Servo-Domplatte, LOGO 500/600 Carbon

Artikelnummer: 04624

Hersteller: Mikado

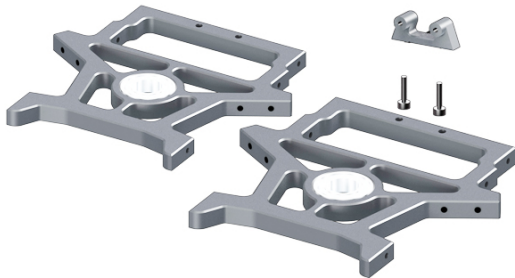
Servo-Domplatte, LOGO 500/600 Carbon
In der neuen Serie ist das Nick Servo mehr in die Mitte positioniert worden. Damit ist auch der Abstand der Befestigungsbohrungen für den Taumelscheiben Halter von 16mm auf 9mm verkleinert worden.
